Mission régionale d'autorité environnementale

**Avis délibéré de la mission régionale  
d'autorité environnementale  
Hauts-de-France  
sur le projet de parc éolien  
de la société PE BCVM  
sur les communes de Brenelle, Courcelles-sur-Vesles et  
Saint-Mard (02)  
Étude d'impact du 30 mars 2022**

n°MRAe 2022-6213

## Carte d'implantation des parcs éoliens autour du projet (mémoire en réponse<sup>2</sup>, page 13)

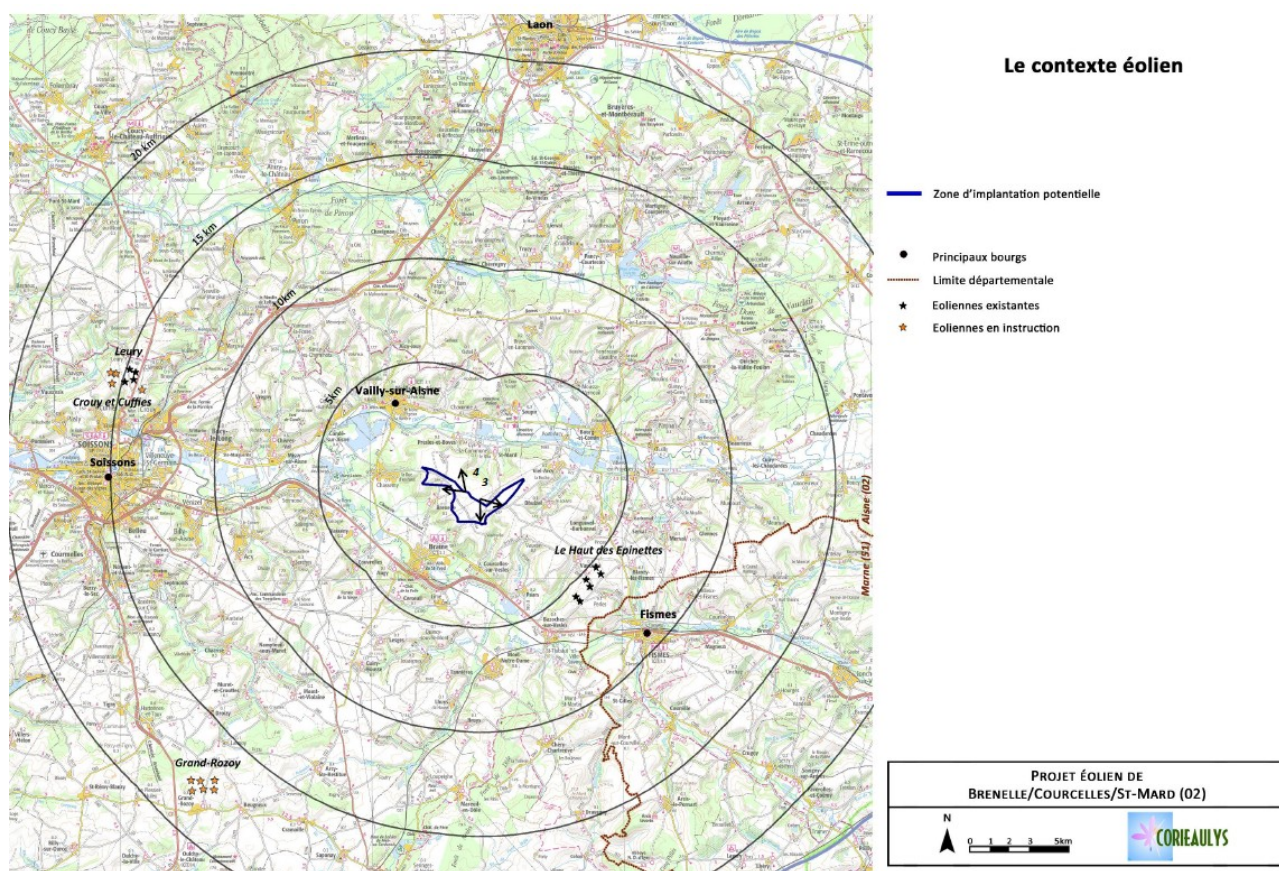
*L'autorité environnementale recommande une approche conjointe des projets éoliens sur le secteur afin que les impacts soient étudiés dans leur globalité.*
